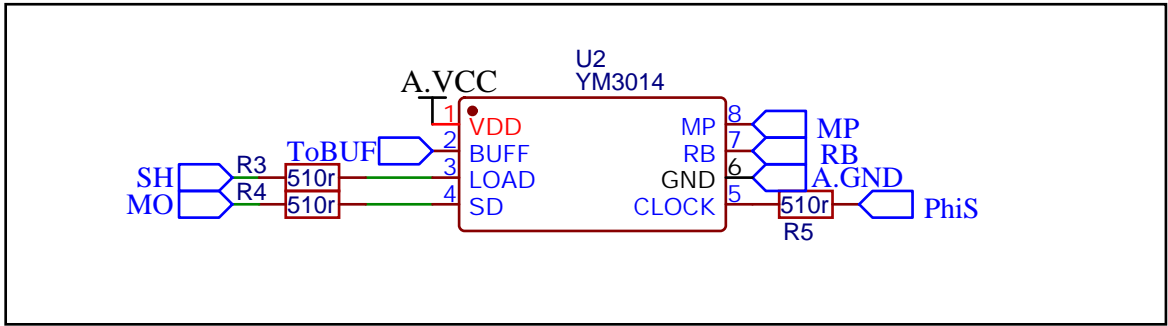
- 1.出现DAC不稳定的现象，删除直插封装，直插用旧版本
- 2.删除Or电阻，无效
- 3.带偏置电压缓冲

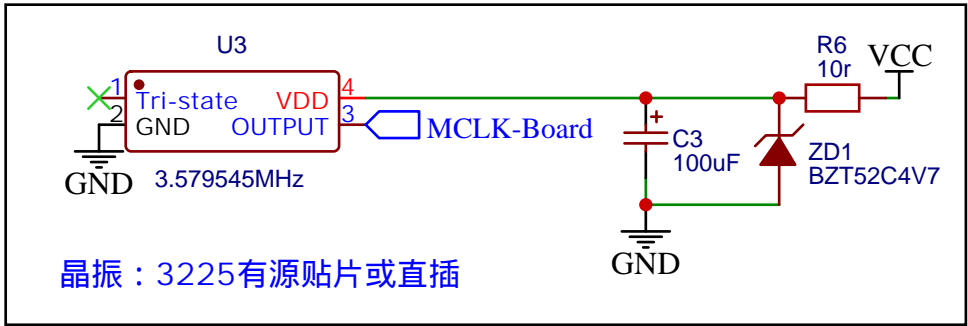
- 1.OPL电路最佳化
- 2.恢复IRQ，因为MSX VGMPPlay需要使用中断来调整播放速度
